仕様変更のご案内

SmartAXIS シリーズ FT1A 形

SmartAXIS シリーズ FT1A 形の銘板表記変更についてご案内いたします。

≪変更記載箇所≫

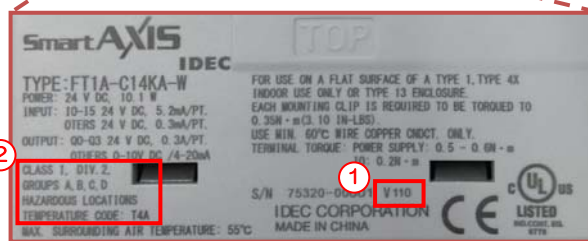
<Touch 本体変更前>

①変更前バージョン：V100またはV101

<Touch 本体変更後>

①変更後バージョン：V110

②ANSI 規格事項を明記

<個装ケースラベル変更前>

<個装ケースラベル変更後>
